**Emne:** Sv: Endringssøknad gbnr. 86/213

Viser til innsendt endringsøknad for Husøyvegen 281 AS.  
Jeg vil bare få en avklaring ift om planbestemmelse § 6 er oppfylt etter endringen.

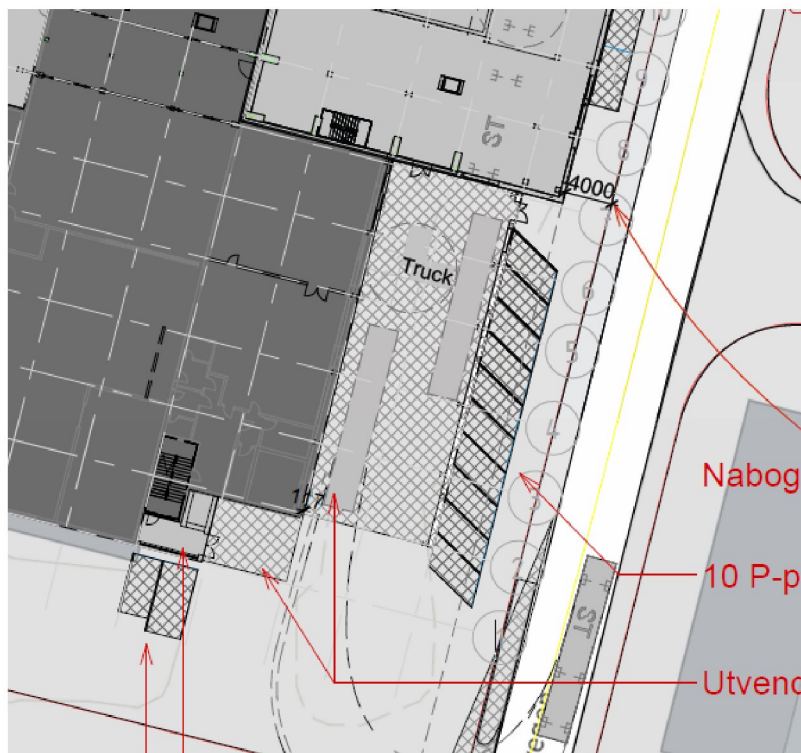
§ 6. Det skal avsettes plass for det antall biloppstillingsplasser som kommunen bestemmer, normalt for 1 lastebil pr. 200 m2 golvflate, og for 1 personbil pr. 3 ansatte eller 75 m2 golvflate.

Parkeringskravet for personbiler anses som tilstrekkelig. 17 P-plasser vil kunne dekke kravet for opptil 51 ansatte, som er flere enn det antallet ansatte tiltakshaver har opplyst om at skal jobbe her.

I opprinnelig søknad ble det lagt opp til 1 parkering for semi-trailer. Denne parkeringsplassen opprettholdes også i endringssøknaden. Forskjellen er at nå søkes dette området i sørøst overbygget, som et av- og pålossingsområde. Parkeringsplassen kunne kanskje kommet tydeligere frem i den oppdaterte situasjonsplanen, men den vises på (tilnærmet) samme plass som opprinnelig omsøkt som grått felt til venstre i det skraverte området her:
